Expte. Nº 502-000736 - 17 - Licitación Pública Nº 07/2017

Obra: "ESCUELA DE CINE" - Departamento: CAPITAL

CIRCULAR Nº 5

Detalle 1

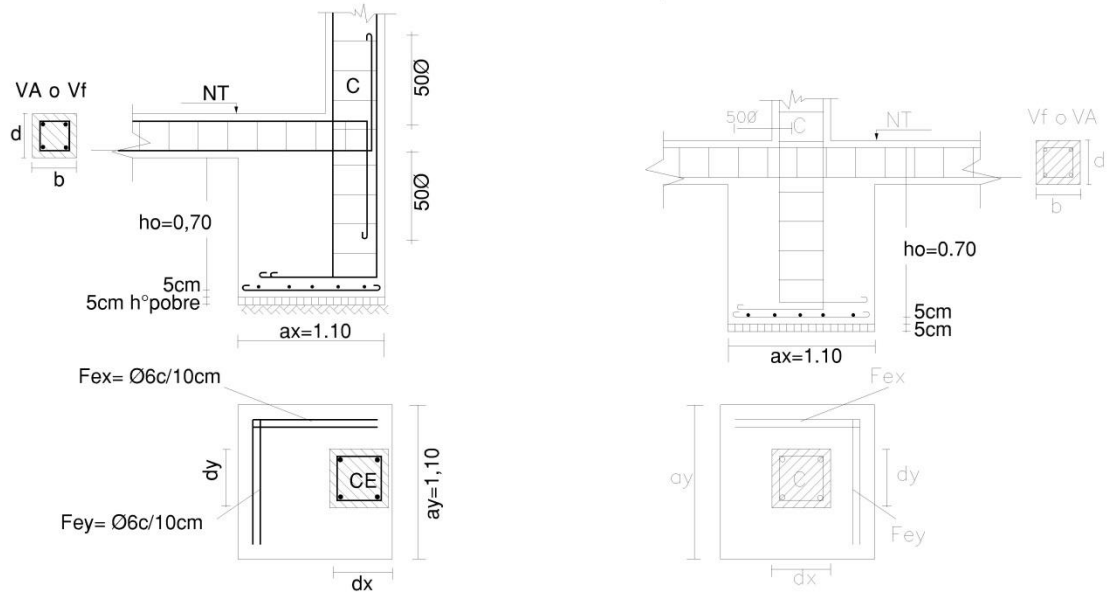
PREGUNTA Nº 2: El Plano de parquizado (con panes de Chépica) se superpone con el de Contrapiso armado indicado en plano de estructura (2m desde tabique al exterior), ¿cuál Prima?

PREGUNTA Nº 3: ¿consideramos 2 metros desde tabiques a borde de contrapiso armados?¿O solo 1 metro? En detalle de piso figura 1 metro de Contrapiso armado (al igual que en planta general) y en planta de estructura 2 metros.

Se deberá considerar como Contrapiso armado 1 m (1 metro) de los tabiques exteriores, y el resto será espacio con Chépica. (Ver Detalle 1)

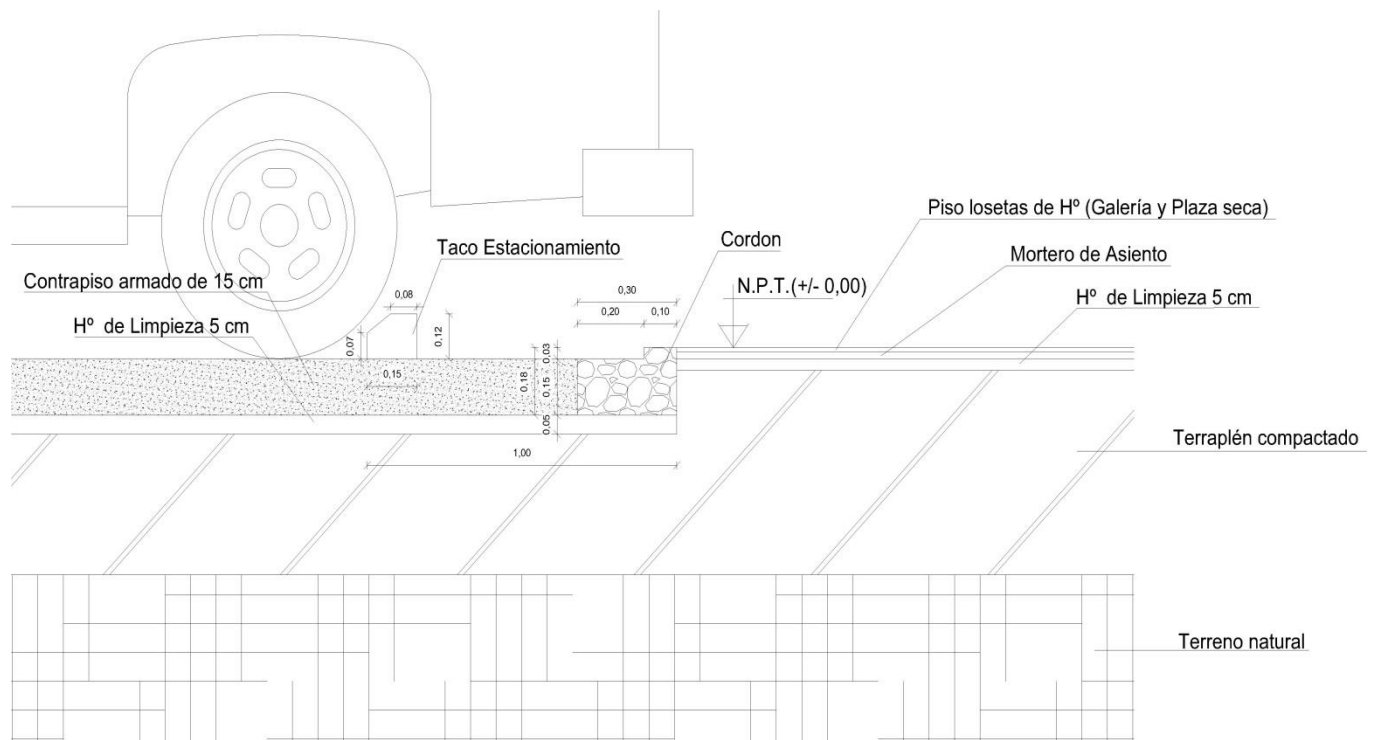
PREGUNTA Nº 11 En el PG de RT se pide el montaje de bancos

Pregunta: Cual es la cantidad a colocar y cual su diseño. De ser posible adjuntar detalles constructivo.

Ver detalle en Circular Nº3

La cantidad de bancos a colocar según Plano Nº 3 Planta General, son de 8 como mínimo.

Taco Estacionamiento

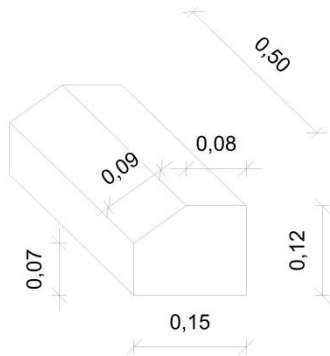
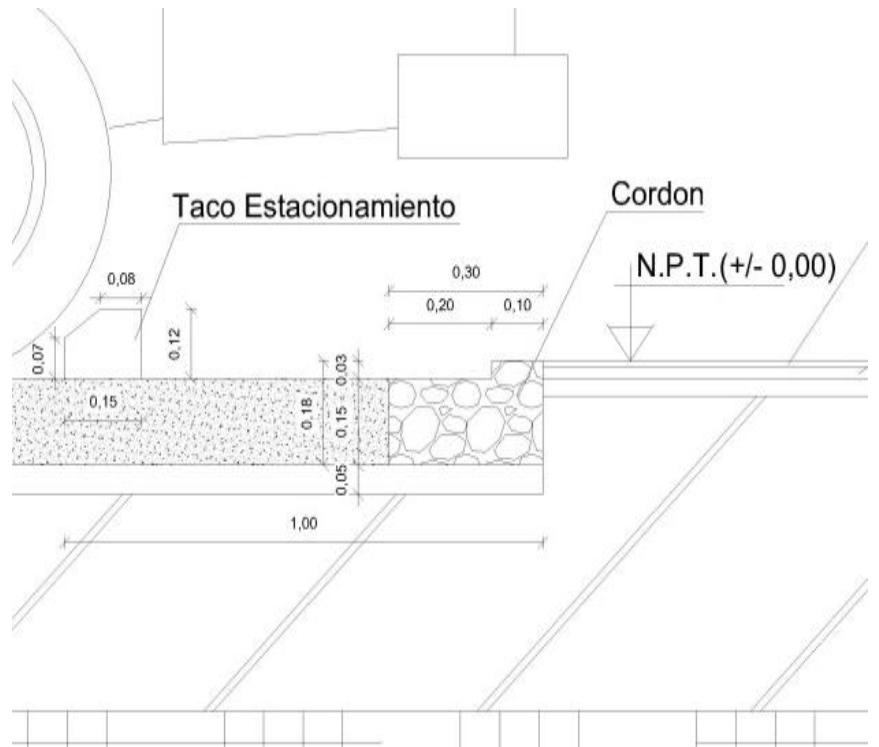
PREGUNTA Nº 12 En el plano de planta hay esquematizado un cordón que nace en el puente de la acequia, rodea el perímetro de la playa de estacionamiento y termina en el lado opuesto del mismo puente vehicular.

Pregunta: ¿Cuál es el ancho y el nivel del cordón?

Se deberá ejecutar un cordón según detalles adjuntos.

NOTA:
Los tacos serán de H° y colocaran a un metro del cordón según detalle y se pintaran de color amarillo.
Estos se fijaran por medio de Bulones tirafondos al Piso del estacionamiento
